**Avis délibéré de la mission régionale d'autorité
environnementale sur le parc agrivoltaïque au sol porté
par la société Eolfi sur la commune de Le Brethon (03)**

Avis n° 2026-ARA-AP-2077-N17731

Avis délibéré le 30 juin 2026

Illustration 3: Plan de masse de Chanlive. Source : dossier de PC.

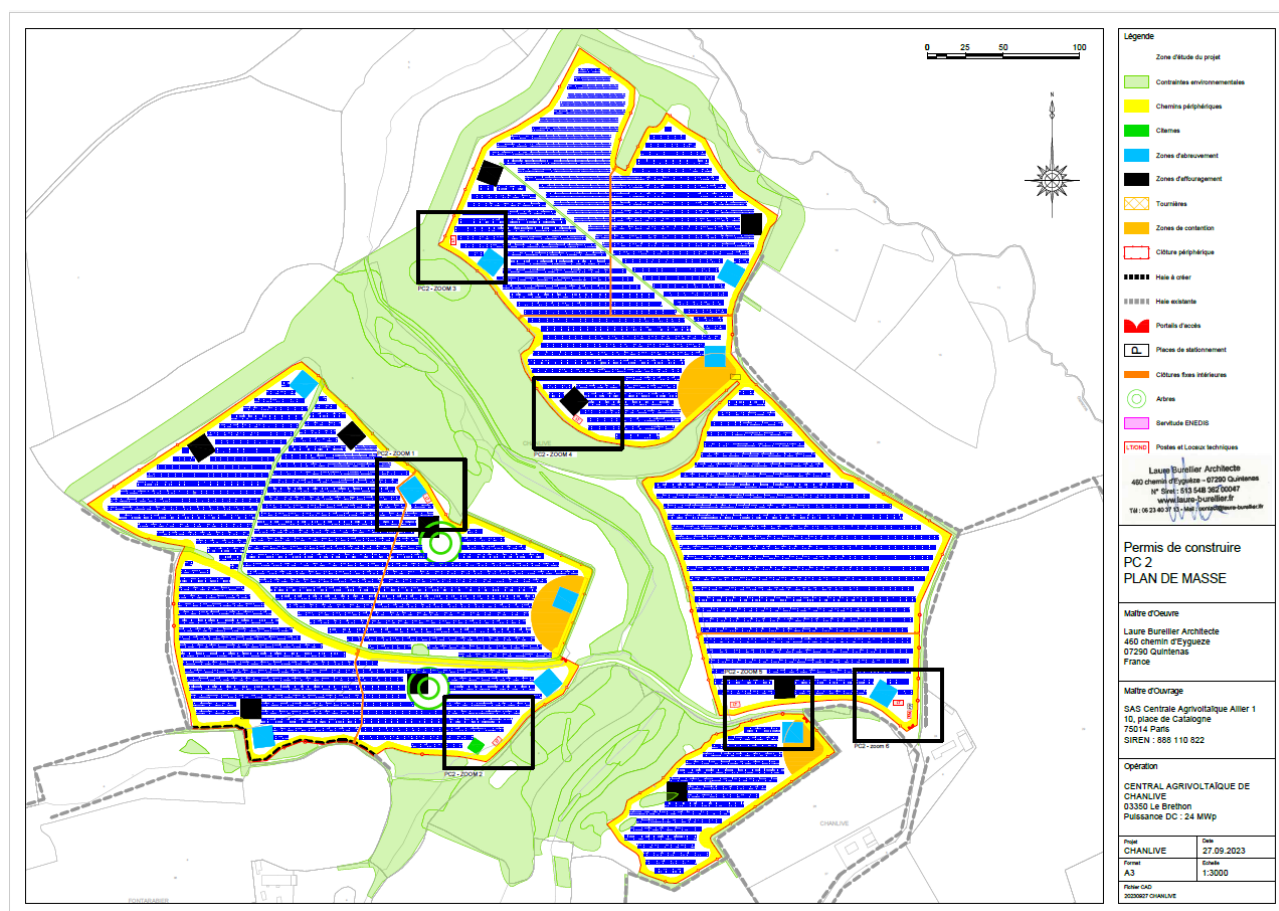
Le raccordement en souterrain de la centrale photovoltaïque au réseau électrique national n'est pas décrit précisément, ni les travaux éventuels concernant le poste source, ni son calendrier. Ses incidences environnementales ne font donc pas l'objet d'une analyse et la capacité réservée au schéma régional de raccordement au réseau des énergies renouvelables 2025 (S3REnR) n'est pas mentionnée². Faisant partie du projet, ses caractéristiques et son tracé doivent être présentés et ses incidences évaluées de manière détaillée, ainsi que les éventuels renforcements de poste de transformation et de lignes haute tension, et cela même s'ils relèvent d'une maîtrise d'ouvrage et d'un calendrier différents³. Ce n'est pas le cas dans le dossier fourni, qui doit l'inclure dès ce stade.

- **de décrire précisément et d'inclure explicitement dans le périmètre du projet le raccordement au réseau électrique, fonctionnellement lié au parc photovoltaïque et s'il y a lieu les bâtiments ou installations du volet agricole ;**
- **d'établir le calendrier de raccordement envisageable en fonction des capacités réservées au titre des énergies renouvelables concernées du poste envisagé, ainsi que les éventuels renforcements du réseau électrique national associés nécessaires, et leur calendrier.**

Illustration 4: Cartographie des aires d'étude. Source : étude d'impact.

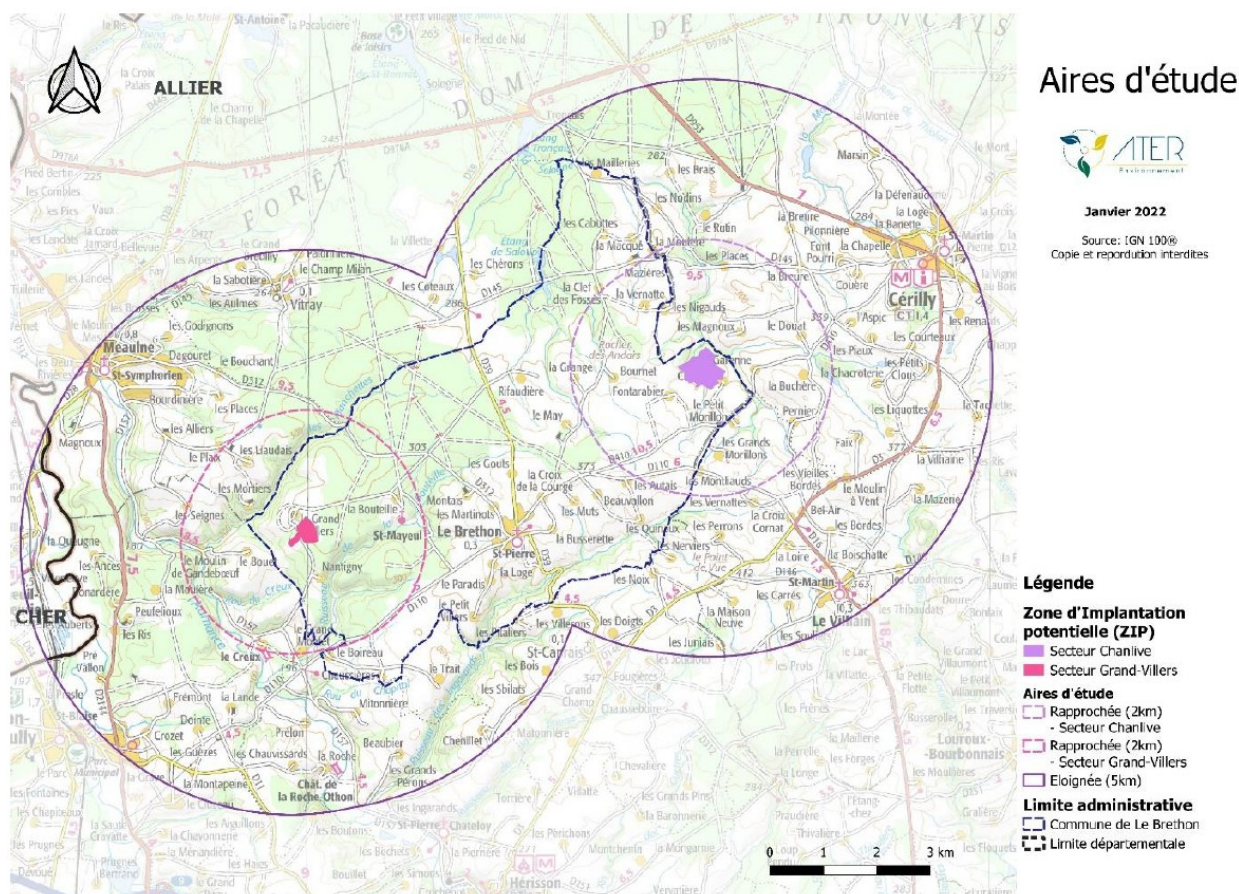
L'étude d'impact est détaillée et illustrée cependant elle n'évalue pas les incidences environnementales du raccordement du parc au réseau électrique national et du volet agricole, son périmètre est à donc étendre à celui du projet d'ensemble, comme défini au paragraphe 1.2.

L'Autorité environnementale recommande d'évaluer les incidences de l'ensemble du projet et de présenter les mesures mises en œuvre pour les éviter, les réduire et, si besoin, les compenser.
